Modification n°1 du PLU de SAINT-BLAISE-DU-BUIS – Enquête publique du 19 avril 2022 au 20 mai 2022

Réponses au procès-verbal de synthèse du commissaire enquêteur

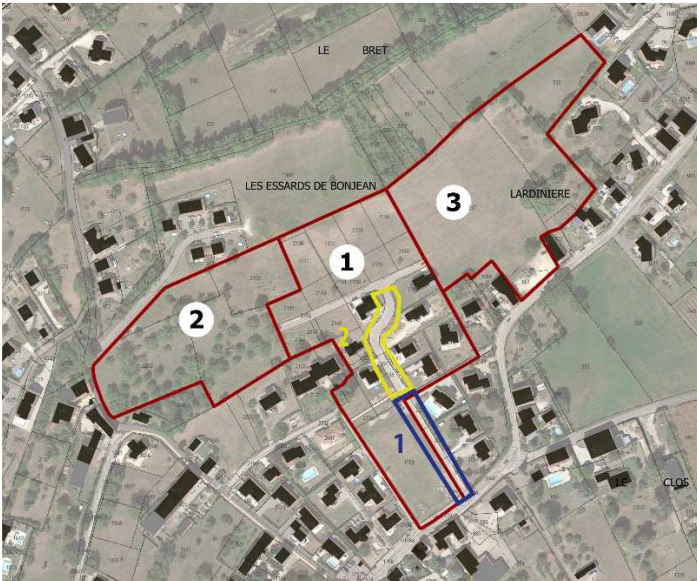
- Page 44 : Liaison piétonne dans le coteau : le sentier privé actuel (largeur 0,60 m). La mairie va-t-elle l'acheter ? Délimitation haute ?
- Types de surfaces aménageables sur le schéma de synthèse : nous souhaitons que les parcelles B2145, B2146, B2148, B2149 (voir plan ci-dessous) soient sorties de la zone marron (habitat intermédiaire) et reviennent en zone d'habitat individuel isolé comme c'était prévu en 2015 (voir plan cadastral vérifié et numéroté du 04/12/2015, voir plan PRP page 6).

- Concernant la demande de la famille Rolland consistant à **remettre sur le schéma de synthèse de l'OAP les parcelles B2145, B2146, B2148, B2149 en zone d'habitat individuel isolé :**
La commune donne une suite favorable à cette demande ; ces parcelles faisant partie du PUP 1 ; elles ont été équipées de 4 coffrets de desserte des futures constructions.
Le schéma de synthèse de l'OAP est repris en conséquence (voir le nouveau schéma de synthèse de l'OAP joint au PV en réponse).
Le nombre de logements figurant dans chacun des secteurs de l'OAP est reventilé de la manière suivante :

- 19 logements individuels isolés au lieu des 15 initiaux
